Heft: 3: Krankenhausbau = Bâtiment hospitalier = Hospital construction

Artikel: Neues Regierungsgebäude für Cypern in Nikosia : eingeladener

Neues Regierungsgebäude für Cypern in Nikosia

Eingeladener Wettbewerb

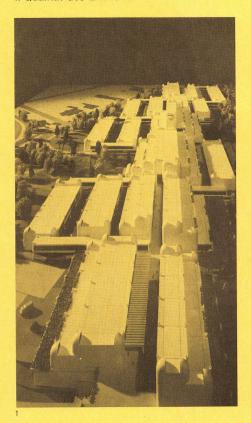
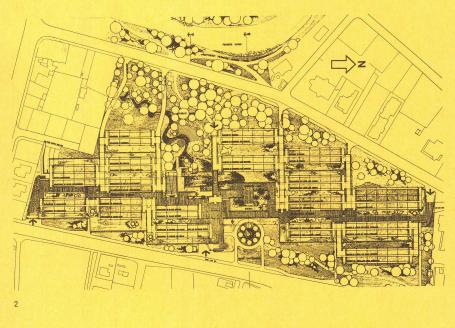
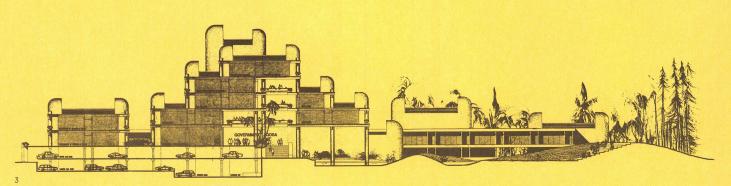
maß von 12×7,80 Metern, welches Flächenmaß jeweils fünfmal zusammengefügt, Baukörper von 60 Metern Länge ergibt, die jeweils von Treppen- und Lifttürmen abgeschlossen werden. Diese enden in Rundtürmen, die an die Kapellentürme von Ronchamp erinnern. Sie geben dem Bauwerk eine typische Silhouette, die allerdings vom Preisgericht als nicht nach Cypern passend abgelehnt wurde.

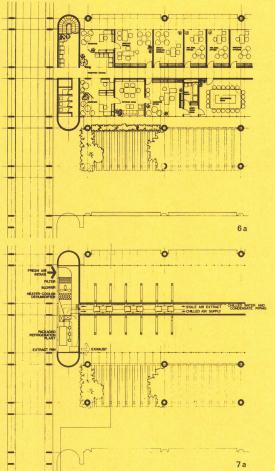
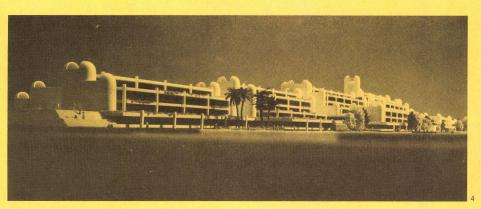
Die Preisrichter sähen in der Eingangsgestaltung von Osten, der Hauptstraße her, lieber eine weniger gärtnerische, als eher eine architektonische Lösung mit gepflasterten Platzflächen.

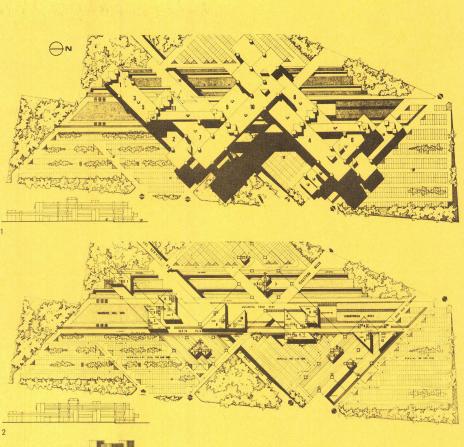
Auf einem sehr weitmaschigen Stützensystem mit bis zu 40 m Spannweite ruhen die brückenartigen Bauteile, konstruktiv gelöst mit je drei Vierendeelträgern, die mit 6eckigen Öffnungen den Forderungen nach Licht für die Büros nachkommen. Das Preisgericht rügt die relative Fixiertheit der einzelnen Baukörper, die keine Flexibilität und keine Erweiterungsmöglichkeit zeigen, es rügt ferner zu lange Verkehrswege, zu viel Raumaufwand für die Verkehrsflächen, zu hohe Baukosten, hebt aber positiv hervor die technische Durcharbeitung des Projektes. Es bemängelt außerdem, daß die Aufzüge nicht bis ins Garagengeschoß hinuntergeführt sind, und daß fast der gesamte Außenplatz um den Gebäudekomplex für ca. 1000 Wagen benötigt wird, sodaß keinerlei Verbindung des Gebäudes mit der Umgebung entstehen kann.

Es fehlt außerdem laut Preisgericht eine separate Zufahrt für Lieferfahrzeuge, sowie eine überzeugende Lösung für die Einführung des Verkehrs aus dem Gebäude in die Straßen während der rush hours.

Die wenigen, sehr groß dimensionierten Stützen sind gefährdet wegen Setzungen und wohl auch wegen möglicher Erdbebengefahr
